INSTITUTO NACIONAL DE AGUAS POTABLES Y ALCANTARILLADOS  
INAPA

## CIRCULAR DE RESPUESTA A LOS OFERENTES

## CIRCULAR No. 1

COMPARACION DE PRECIOS INAPA-CCC-CP-2018-0022, para la **Sustitución tramos tuberías en sector María Carlita, Urbanización Brisas del Canal, sector Los Serret, Residencial María Del Carmen 1ra. y Ampliación calle Las Carreras, Alcantarillado Sanitario de Baní, provincia Peravia**”.

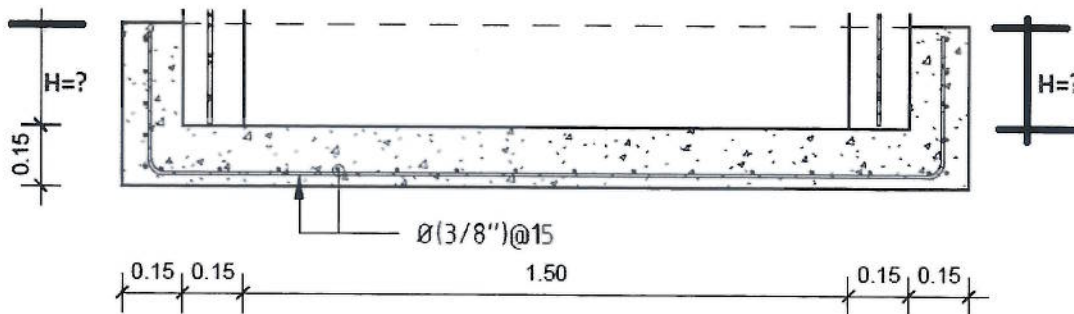
2.- EN DICHO LISTADO DE PARTIDAS, PARTIDA "D" SECTOR LOS SERRET, SUB-PARTIDA "8" ACOMETIDAS DOMICILIARIAS 12" x 4" PVC SDR- 32.5 (35.00 U)

8	ACOMETIDAS DOMICILIARIAS 12" x 4" PVC SDR- 32.5 (35.00 U)				
8.1	REPLANTEO Y CONTROL TOPOGRAFICO	202.65	U		
8.2	SUMINISTRO DE TUBERIA DE Ø4" PVC SDR-32.5 C/J.G.	202.65	U		
8.3	COLOCACION DE TUBERIA Ø4" PVC SDR-32.5 C/J.G.	202.65	U

ESTAS PARTIDAS APARECEN EXPRESADAS EN UNIDAD, ENTENDIENDO NOSOTROS ES UN ERROR, FAVOR COFIRMAR SIN ES CORRECTO ESTEN EN ESTA UNIDAD O EN METRO LINEAL?

**RESOLUCION UNICA:** Considerar ML para cada una de ellas. (ver listado de partida modificado).
